**ADENDA AL ESTUDIO DE IMPACTO AMBIENTAL
(FLORA Y FAUNA) DEL FUTURO PARQUE
EÓLICO DE LA TEJERÍA (FONTELLAS, NAVARRA)
Y SU TENDIDO ELÉCTRICO DE EVACUACIÓN**

Febrero 2021

Figura 15. Especies de aves rapaces y número de contactos detectados en las proximidades de los futuros aerogeneradores del parque eólico de La Tejería durante 2017.

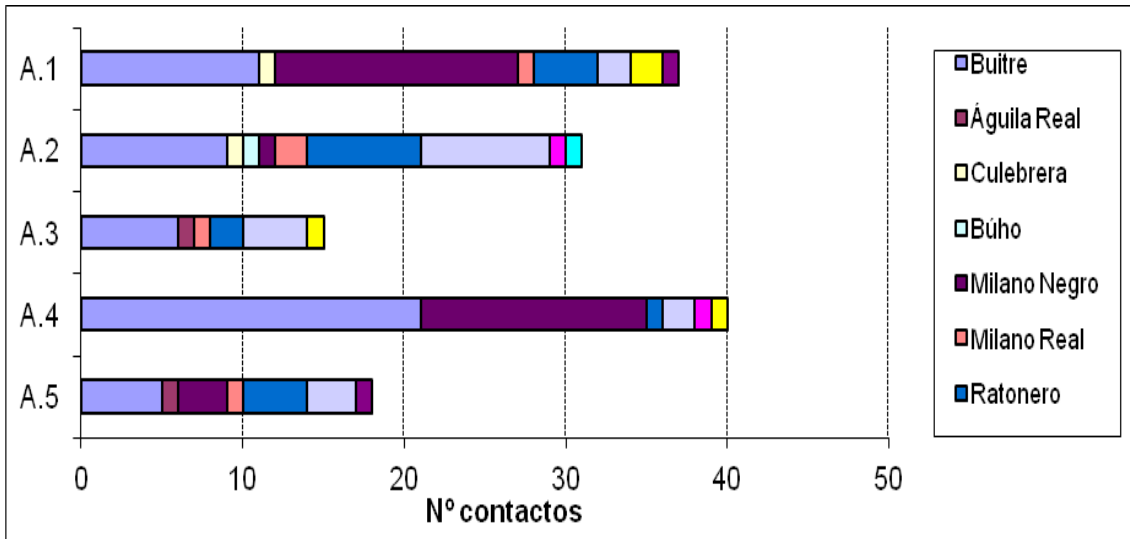
La nueva posición no cambia ninguna de las valoraciones que se realizaron en el EIA para el grupo de aves esteparias. En el caso de las aves rapaces, la nueva ubicación lleva asociada un menor número de observaciones de la mayor parte de las aves rapaces que presentaron cierta querencia a la antigua posición más al norte del aerogenerador original A.05. Esto ha llevado a realizar pequeñas modificaciones en las correspondientes figuras del EIA original (Figuras 15, 16 y 17).

En las siguientes figuras (Figura 15, 16 y 17) se puede ver los vuelos actualizados y detectados por las especies más importantes en el entorno más cercano (aproximadamente menos de 100 metros) de los futuros emplazamientos eólicos de La Tejería. En el caso de las aves rapaces los futuros aerogeneradores 1, 2 y 4 son los que más contactos han tenido en sus proximidades independientemente de la altura detectada. En el caso de las aves acuáticas (Figura 16) el futuro aerogenerador que más datos han acumulado es el A.1, principalmente debido a desplazamientos de las tres especies de gaviotas.
